**postępowanie nr 1/ZP/PN/2023**

Dotyczy postępowania o udzielenie zamówienia publicznego **„Budowa nowego budynku laboratorium diagnostycznego oraz centralnej sterylizatorni na terenie Wojewódzkiego Wielospecjalistycznego Centrum Onkologii i Traumatologii im. M. Kopernika w Łodzi”**, znak sprawy: **1/ZP/PN/2023**

Zamawiający zgodnie z art. 135 ust. 2 oraz art. 135 ust. 6 ustawy Pzp zamieszcza na stronie prowadzonego postępowania treść zapytań wraz z wyjaśnieniami oraz modyfikację w zakresie Specyfikacji Warunków Zamówienia, bez ujawnienia źródła zapytań.

ELEWACJA POŁUDNIOWA

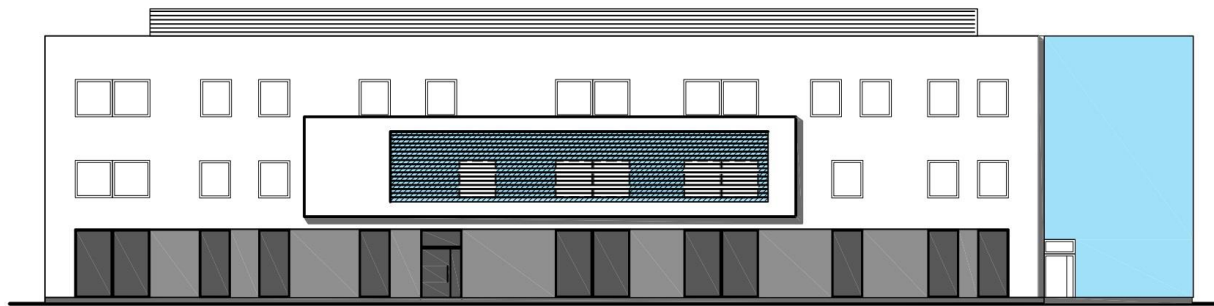
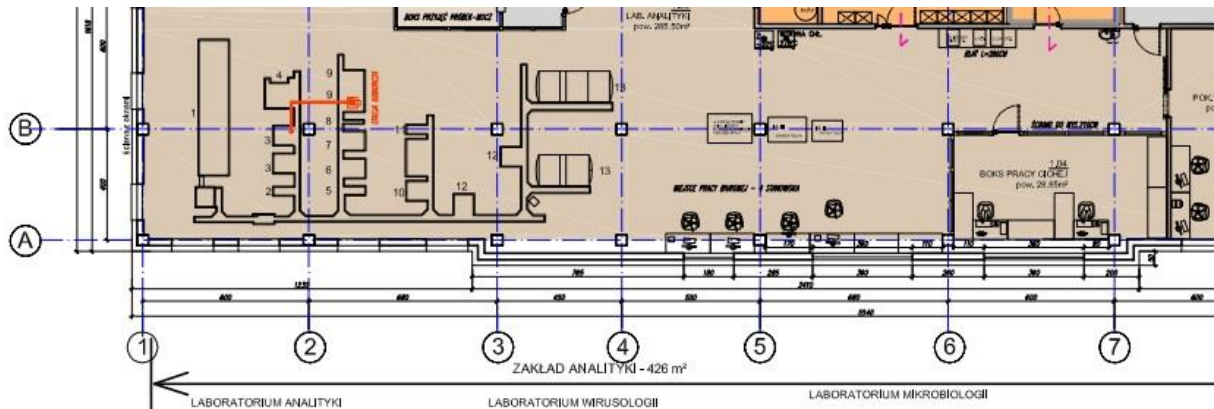
„Ile m2 stolarki okiennej założyć do wyceny? Brak oznaczeń na rysunkach koncepcyjnych. Prosimy ewentualnie o udostępnienie koncepcji elewacji budynku.”

„Zamawiający informuje, że pomieszczenia należy doświetlić zgodnie z obowiązującymi przepisami. W związku z koncepcją inwestora o ujednoczeniu wyglądu zespołu budynków szpitalnych, przedkładamy dodatkowy materiał zawierający rysunek elewacji południowej oraz rzut 1 piętra wprowadzający do bryły budynku laboratorium wykusz o wsporniku 50cm jako element części kondygnacji. Prosimy o uwzględnienie w/w zmiany w kosztach oferty.”

ELEWACJA POŁUDNIOWA

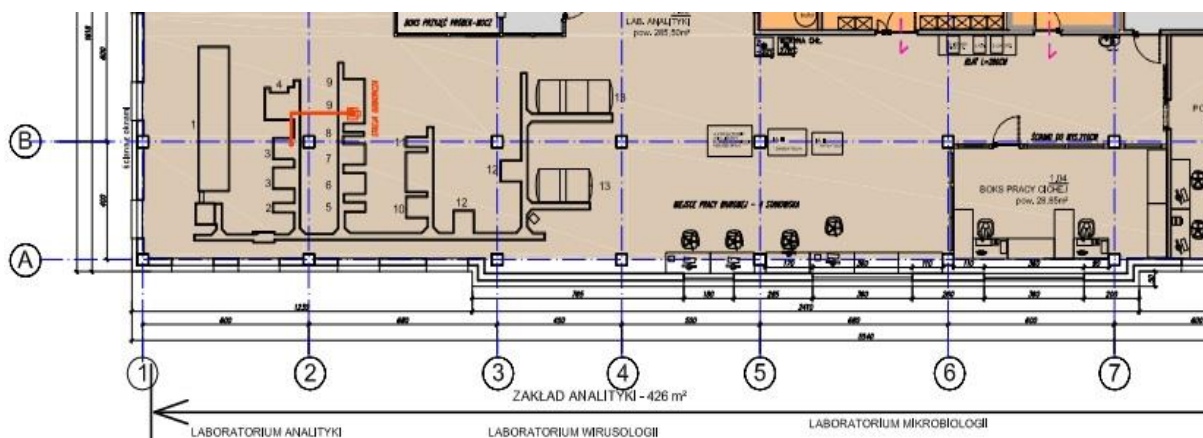
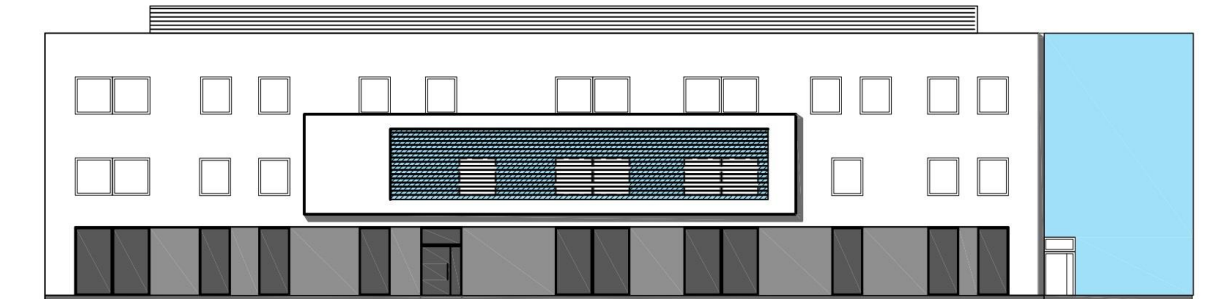
„Czy zamawiający posiada widoki elewacji dla budynku będącego przedmiotem zamówienia?”

„Zamawiający informuje, że przykładowa elewacja frontowa budynku projektowanego z informacjami poniżej, tj. w związku z koncepcją inwestora o ujednoczeniu wyglądu zespołu budynków szpitalnych, przedkładamy dodatkowy materiał zawierający rysunek elewacji południowej oraz rzut 1 piętra wprowadzający do bryły budynku laboratorium wykusz o wsporniku 50cm jako element części kondygnacji. Prosimy o uwzględnienie w/w zmiany w kosztach oferty.”
